教育委員会施設課
財務部 契約課

施設第6号 横越中学校大規模改造工事の積算内容について(お知らせ)

4. 発注図 (A-39 保健室・教育相談室 2 平面詳細図・展開図 (改修後))

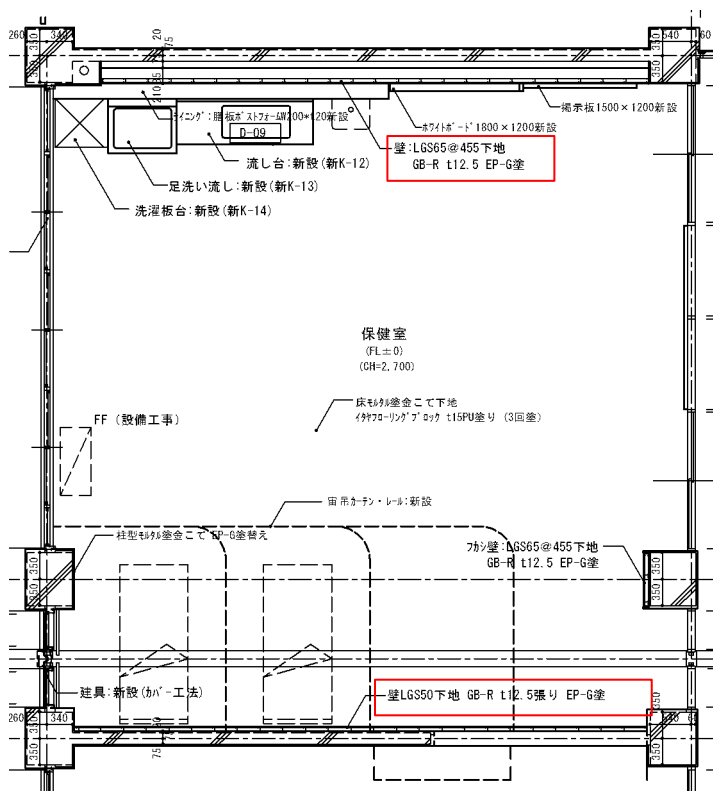
①保健室の腰壁部・壁部仕様について、以下の通り修正しました。

EP-G塗替え Y5.7通面:LGS65下地 GB-R t12.5張り EP-G塗 ライニング: 膳板ホ ストフォームt20 LGS65@455下地 GB-St12.5+化粧ケイ酸カルシウム板張り t6	W1	EP-G塗替え Y5.7通面:LGS65下地 GB-R t12.5張り EP-G塗
--	----	--

EP-G塗替え Y5.7通面:LGS50@455下地 GB-R t12.5張り EP-G塗 ライニング: 膳板ホ ストフォームt20 LGS65@455下地 GB-St12.5+化粧ケイ酸カルシウム板張り t6	W1	EP-G塗替え Y5.7通面:LGS50@455下地 GB-R t12.5張り EP-G塗
--	----	--

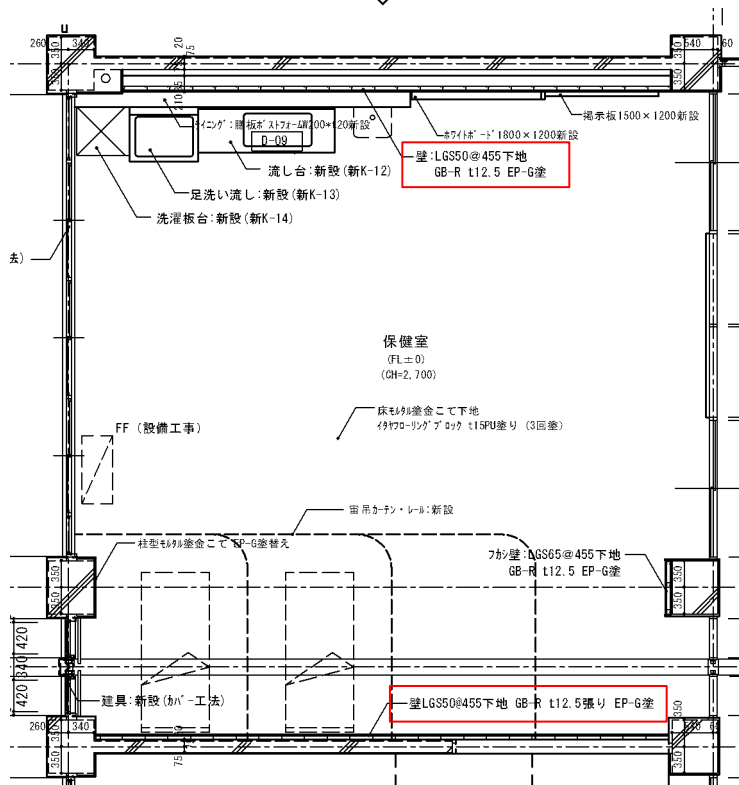
②保健室の平面詳細図について、以下の通り修正しました。

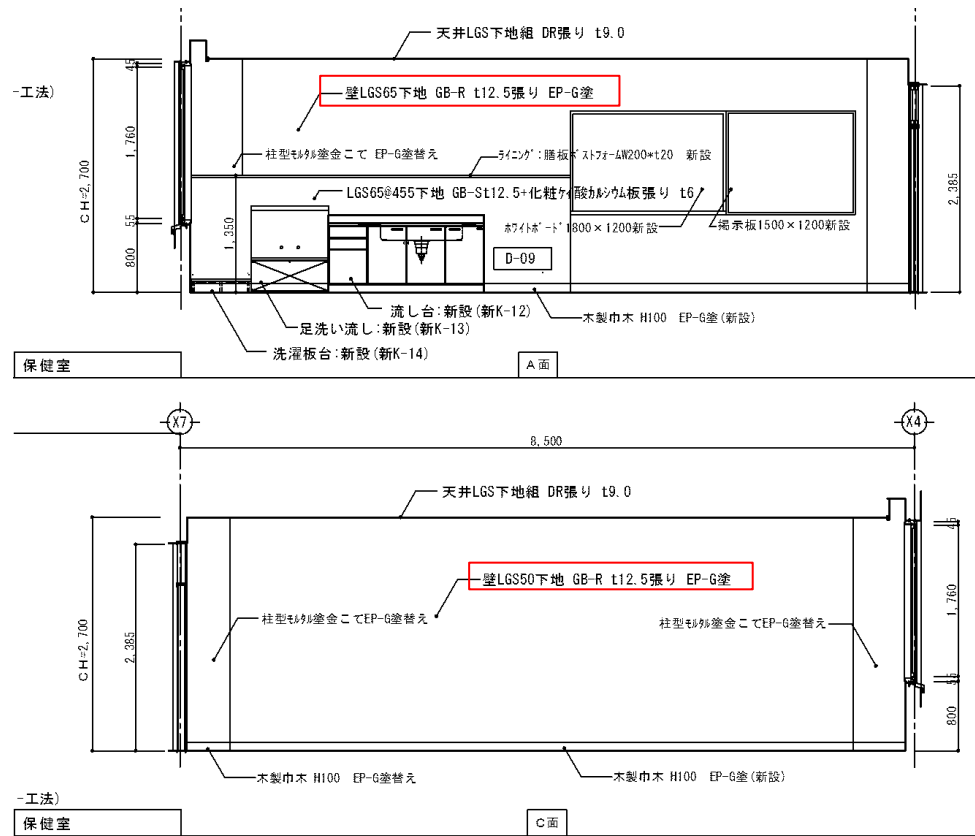
③保健室の展開図について、以下の通り修正しました。
